緑地活用のデザインについて

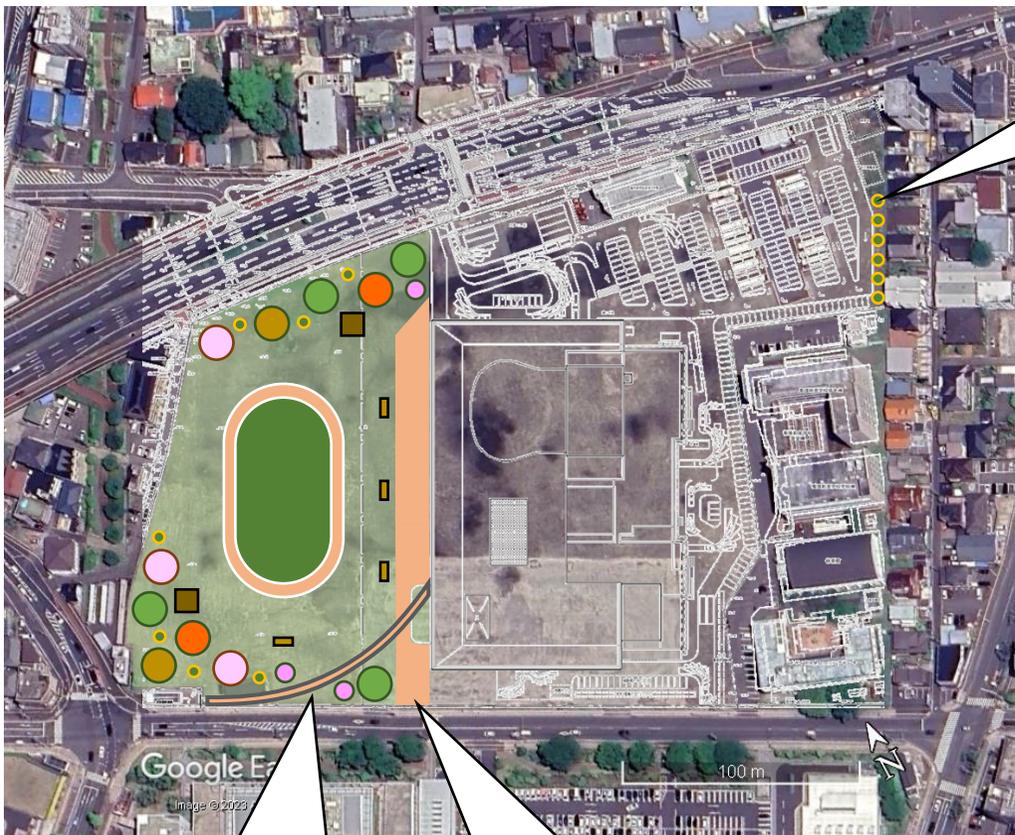
最寄りのJR宮城野原駅からメインエントランスまで続く、屋根の付いた広い舗装路を整備していただきたいです。車椅子利用者や視覚障害者にもやさしいバリアフリー設計を求めます。

また、さまざまなイベントや有事を想定した場合、建物の南（医療センター側）からも各種車両が出入りし、敷地を縦断できるような舗装路が必要ではないでしょうか。

駐車場と住宅地の間に木を植える場合、大木にならないものを。

※現みやぎNPOプラザ駐車場のメタセコイアのようにすると危険

県木・県花をはじめ、季節変化を感じられる在来の草木を植栽し、散策や自然観察、整備活動などをおして、県民が気軽に地域の自然とふれあえる場所に。

JR宮城野原駅から正面入口まで、車椅子同士がすれ違える屋根付の歩道を整備。

イベント開催時や有事の際、南側からも各種車両が出入り可能な舗装路を確保。

外周200m程の広場を中央に設け、多様な主体が気軽に活用できる屋外アクティビティの場を創出。公園や一時避難場所としても利用可能。
